三島駅南口周辺開発 地下水対策検討委員会

第2回検討会

- 西街区業務の検討状況 -

平成29年6月28日(水)

地下水に影響の少ない親杭横矢板壁

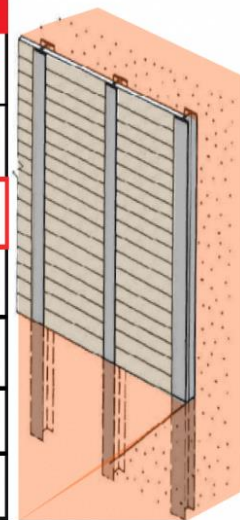
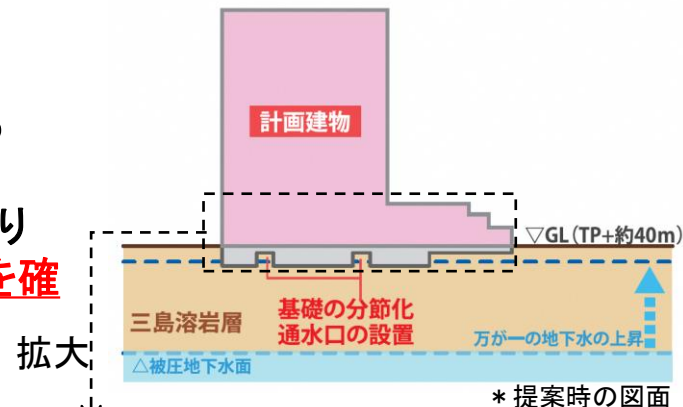
(3)親杭横矢板壁の深さについて

- 地下の掘削に際し、親杭横矢板壁の採用が予定されている。

⇒**工事中の影響の程度は、地下水位・掘削深さ・親杭横矢板壁深さに関係することになるため、工事前の調査等を踏まえて、詳細な深さを検討する必要がある。**

〈その後の検討結果〉

- 掘削深さが3.5m程度であるため、一般的に**親杭は10～12m程度**になる。
- 親杭の深度は、**地下水位より浅い深度となること、完全に地下水を遮断する工法ではないことから、地下水への影響はない**と考えられる。
- 支持層が強固な三島溶岩層であるため、山留工事を不要とすることも想定される。
- 詳細な施工計画を作成した段階で本委員会に報告予定。

〈正面図〉

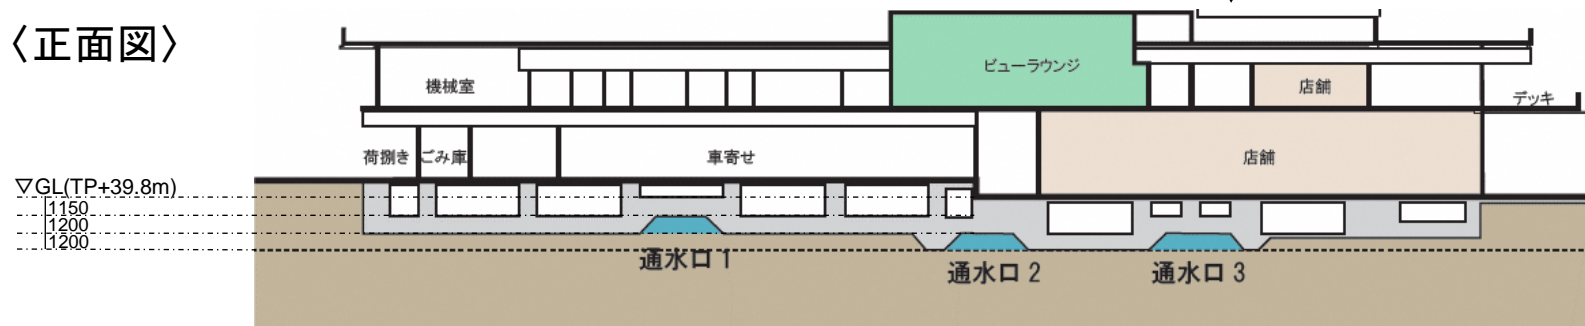
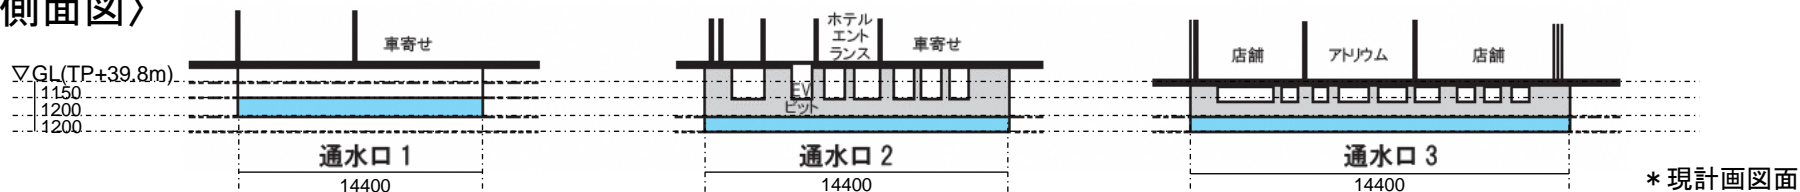
(4) 通水口の間隔について

- 通水口を設置することで、地下水の流れを分断しない計画となっている。
⇒ **工事前の調査等を踏まえて、通水口の設置間隔を検討する必要がある。**

〈その後の検討結果〉

- 建物を南北方向に連なる通水口を、**3か所程度**想定する（下図参照）。
- 施工後に水を流入させ通水口の前後に設けた観測孔より通水していることを確認することで、**通水機能の有効性を確認**する。
